О согласовании корректировки  
проектного решения крепления  
стоек Ст-1 осях 6-9/Ж-К цеха М10

ООО «КиКГЕОСТРОЙ» выполняет работы по договору № 6-КЗ-КИКГС от 24.04.2026 по титулу «Производство строительно-монтажных работ по объекту цех М-10» на территории АО «Коломенский завод».

|      |        |      |       |         |      | Помещение для установки наплавки клапанов<br>STARWELD                                                                                                                                          |       |        |
|      |        |      |       |         |      | Согласование о применении хим. анкеров под СТ-1 в<br>осях 6-9/Ж-К                                                                                                                              |       |        |

1. Схема устройства крепления стойки СТ-1 в осях 6-9/Ж-К – 1л.

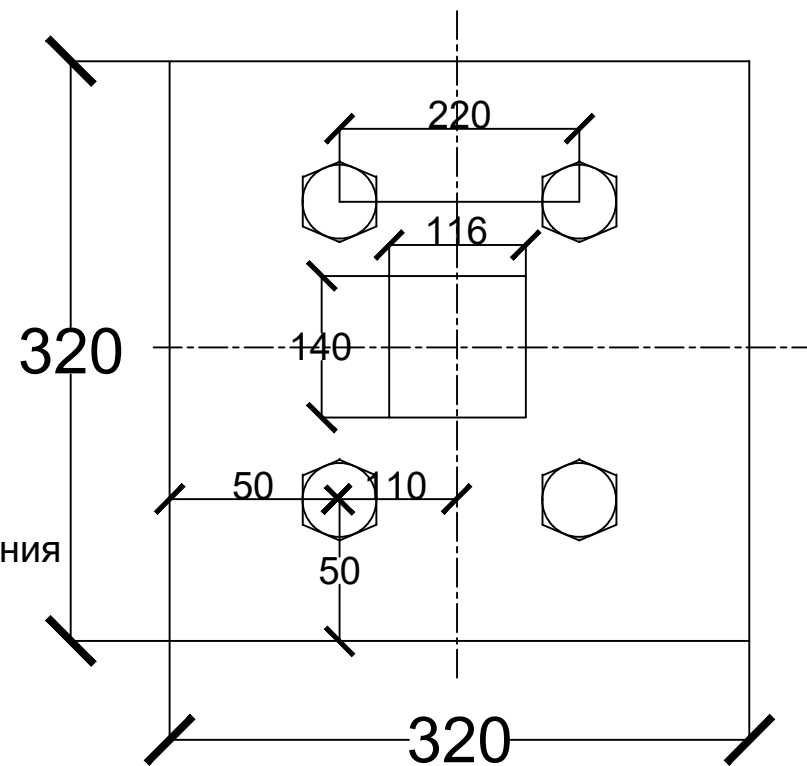
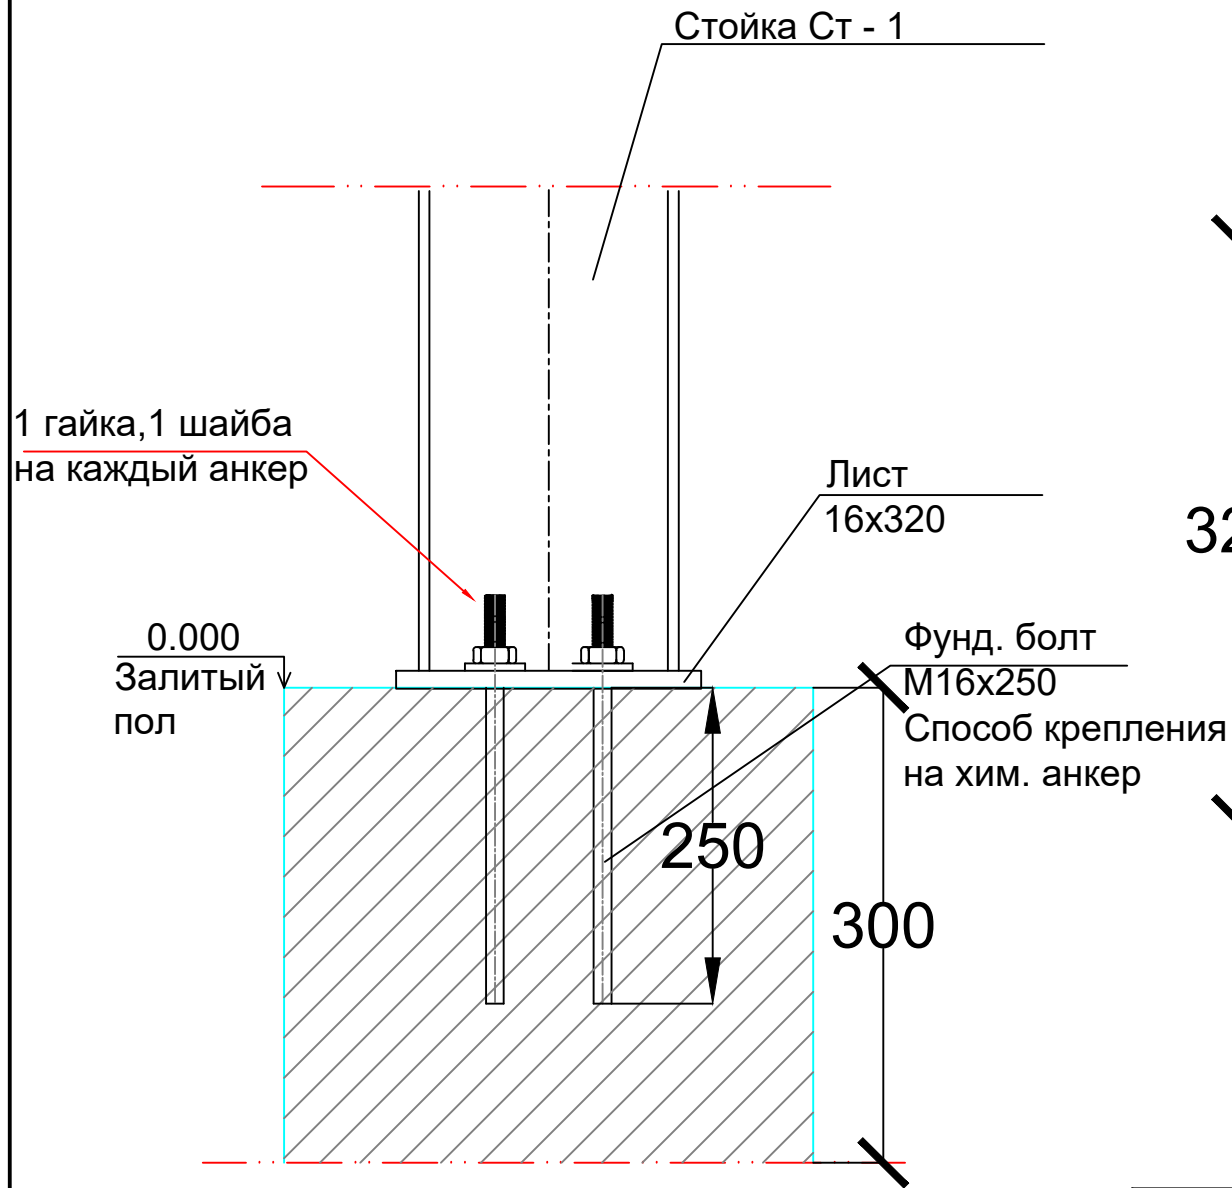
Проектной документацией 06-281.01.000АС предусмотрена установка стоек СТ-1 на отдельно стоящие железобетонные фундаменты с анкерными элементами, толщиной 400мм.

Просим рассмотреть возможность согласования крепления стоек СТ-1 к армированному железобетонному полу толщиной 300мм (по проекту Конструкции железобетонные шифр 10-7-24/М10КЖ1), посредством химических анкеров с установкой шпилек и опорных плит стоек взамен устройства отдельных фундаментов.

Крепление предполагается выполнить с применением химических анкеров, обеспечивающих требуемую несущую способность, с подбором типа анкера, диаметра шпилек и глубины анкеровки по результатам расчета и в соответствии с рекомендациями производителя.

Залитые полы принять по проекту 107-24/М10-КЖ1
